**MODIFICATION SIMPLIFIÉE n°6 du PLU –
CONSTRUCTION D'UN PARC
PHOTOVOLTAÏQUE**

Zone portuaire - PORT LA NOUVELLE

OBJET : Compléments dans le cadre du Permis de Construire du projet photovoltaïque au sol PLN SEMOP situé sur le Port de Port la Nouvelle

Projet de centrale photovoltaïque au sol (société QAIR) sur la commune de Port La Nouvelle (Aude)

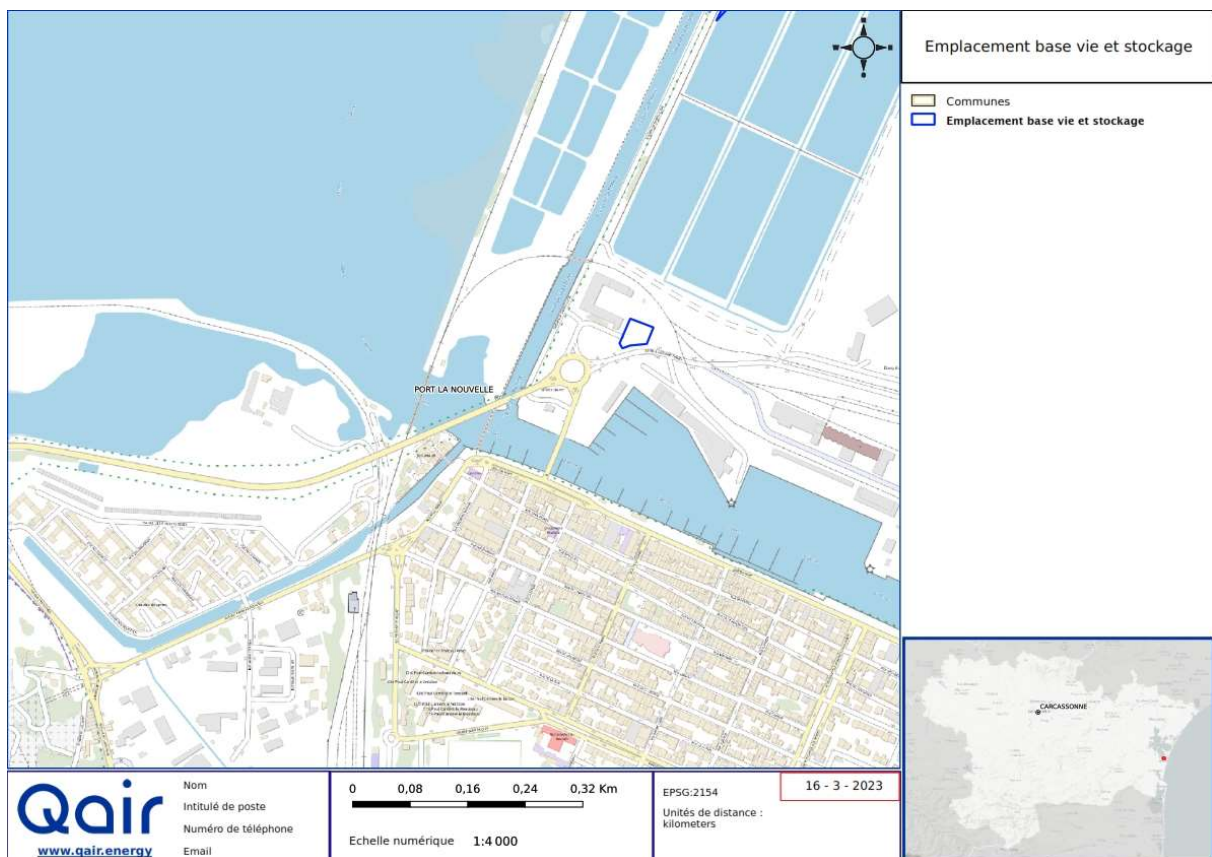
Mettre en cohérence les nombres et surfaces des postes de transformation (PdT) et de livraison (PdL) :

- PC : 2 PdT de 14m² et 3 PdL de 32m²

- Etude d'impact p163, 168 et 181 et RNT p22 : 4 PdT de 18m² et PdL de 21m²

- Cela a été mal précisé dans le PC et l'étude d'impact. Il y a au total deux postes de transformation de 14m², trois postes de livraison de 32m² **dont deux postes de livraison/poste de transformation combinés**

Figure 2: Plan de masse (source :dossier)

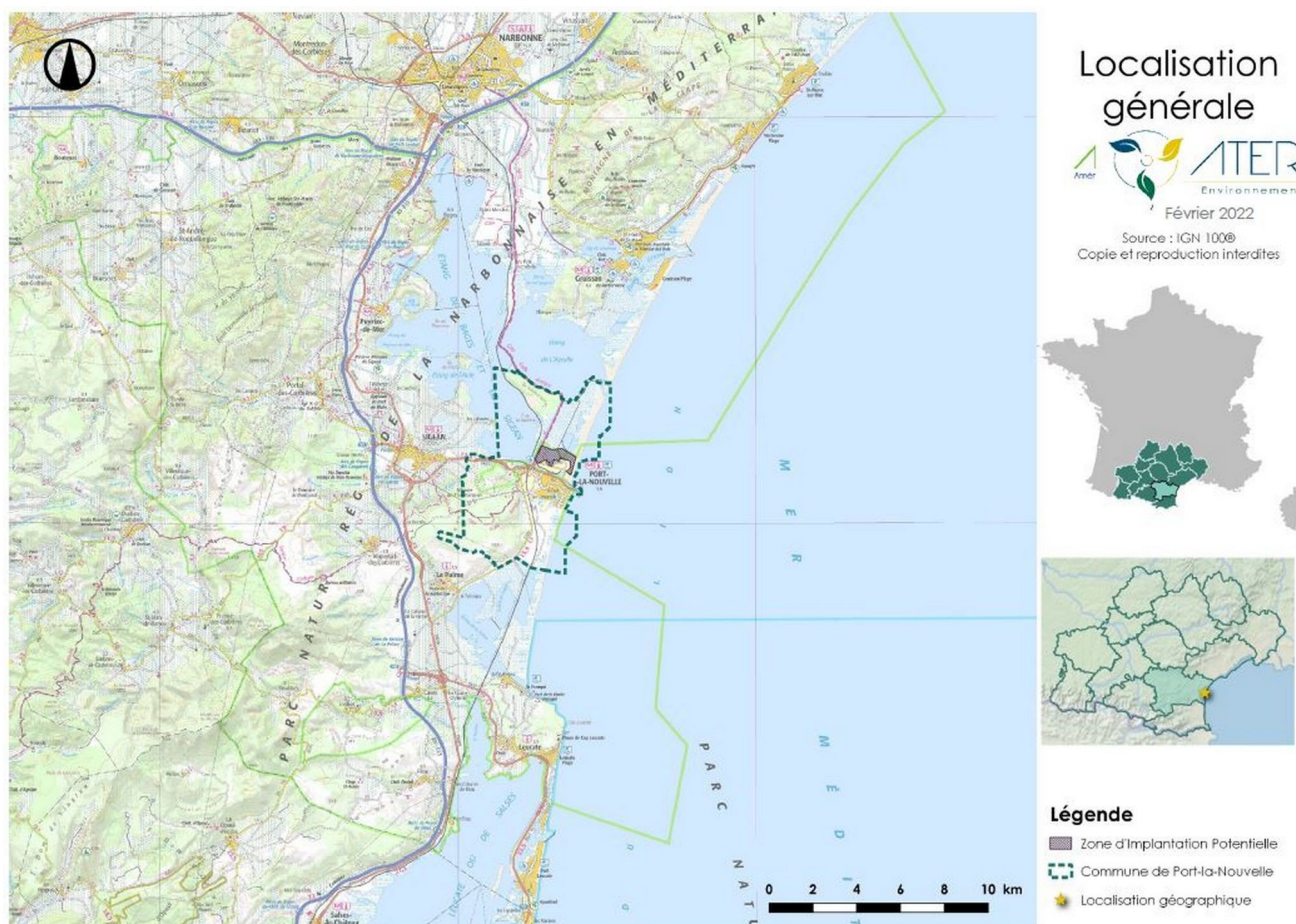
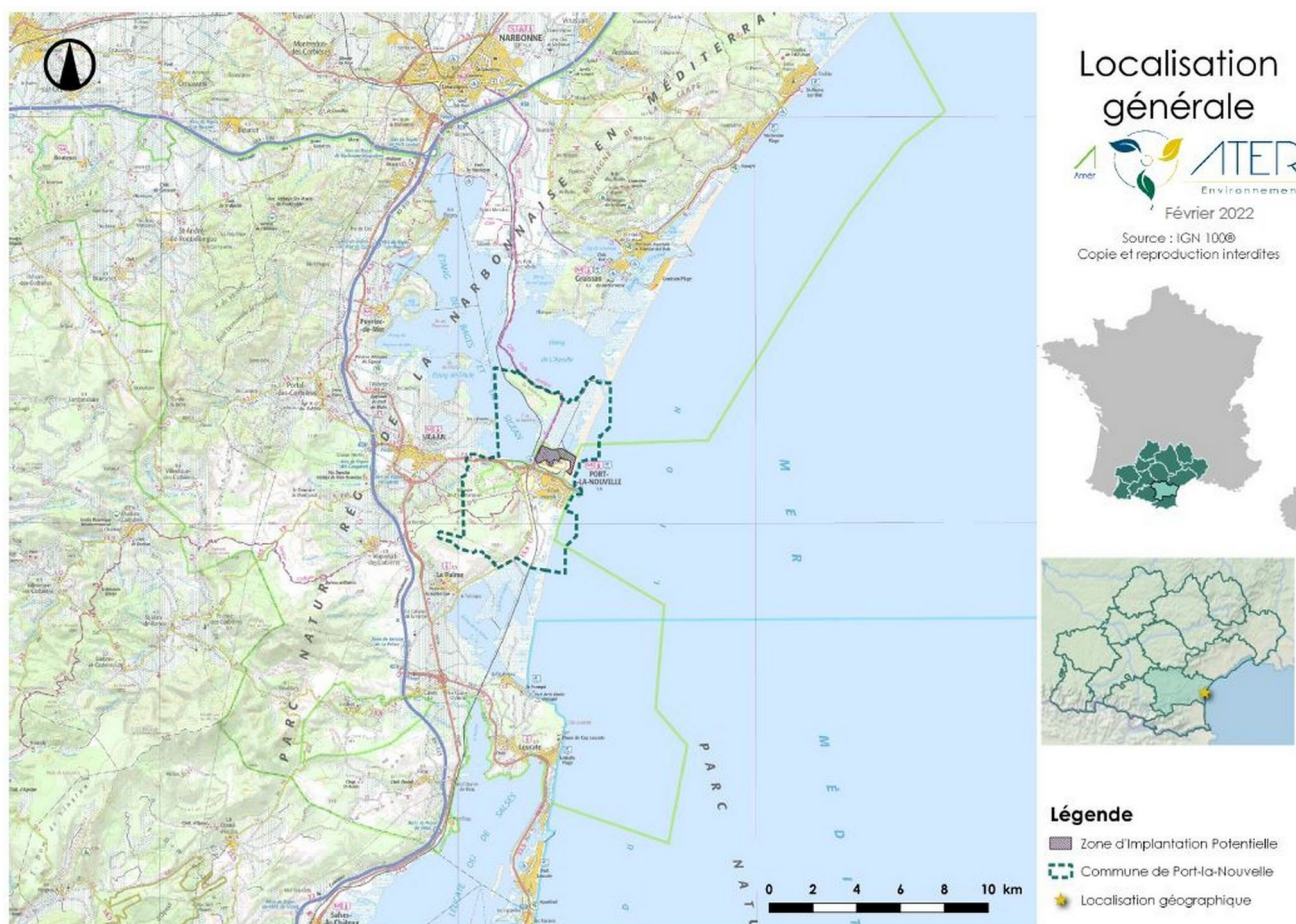
Le projet est constitué de 23 995 modules totalisant une puissance de 13,88 MWc, de trois postes de livraison et quatre postes de transformation. Ce projet de centrale photovoltaïque s'inscrit dans la volonté de la société Qair d'alimenter une usine de production d'hydrogène en énergie d'origine renouvelable.

Schéma du raccordement de l'usine Hyd'Occ jusqu'au réseau public

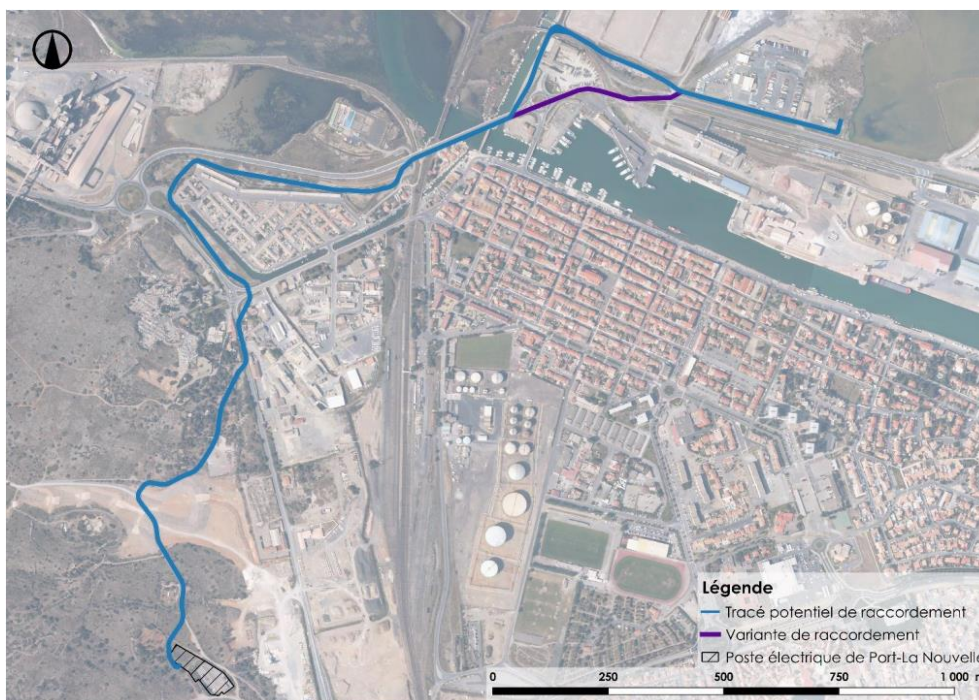
La MRAE Occitanie a été saisie par Monsieur le préfet de l'Aude pour avis sur le projet de centrale photovoltaïque au sol sur la commune de Port la Nouvelle. Elle a rendu son avis le 2 février 2024, avis qui appelle à une réponse de la part de Qair France

Nous souhaitons rappeler dans un premier temps que Hyd'Occ est un partenariat public/privé. Cette société est détenue à 65% par Qair et 35% par l'AREC. Le parc photovoltaïque projeté sur le Port est porté par Qair France et sera quant à lui détenu à 100% par Qair France. Le maître d'ouvrage n'est donc pas le même entre les deux sociétés. Ainsi il existera entre Hyd'Occ et la société de projet photovoltaïque un contrat de fourniture d'électricité. Ce contrat sera conclu pour une durée limitée dans le temps au-delà duquel les deux sociétés pourront ou non allonger cette durée.

De plus Hyd'Occ n'est pas dépendant du projet photovoltaïque puisque l'usine est raccordée au réseau public de transport public d'électricité situé à Port la Nouvelle assurant ainsi 100% de sa consommation électrique. Dans le cas où le parc photovoltaïque est en production, l'électricité issue de celui-ci viendra ainsi en remplacement de l'électricité prise sur le réseau.
